修正箇所対照表

番号	ページ	修正内容
1	資料2 P12	図4.9.2 図4.9.3を差し替え
2	資料2 P14	地図上の美浜四丁目⑭と⑮の位置を入れ替え(液状化判定結果図は変更なし)
3	資料2 P17	弁天二丁目(25-31)→弁天二丁目(3-12、14-24、32-38)
4	資料3 P14	図-6.1 図上の表記内容を変更
5	資料3 P15	図-6.3 図上の表記内容を変更し注釈を追加

図-6.1 代表的な地層構成図

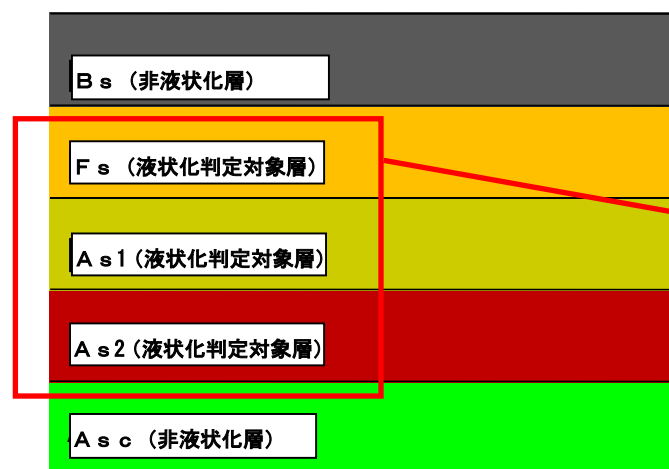
非液状化層 液状化判定対象層に変更

各地区の地質調査結果から得られた代表的な地層構成を図-6.1に示します。Bs層は浚渫による埋立て層であるFs層の上に盛土された地層で、Fs層と異なり良質な山砂が締固められた地層であるため、設計では非液状化層として取扱います。

Fs層は浚渫による埋土層で細砂を主体とし不規則にシルトを含む浚渫土です。As1層とAs2層は沖積砂層です。Fs層・As1層・As2層を設計では液状化判定の対象とします。

Asc層とシルトが主体の浚渫土で埋土されているFc層については、非液状化層として設計で取扱っています。
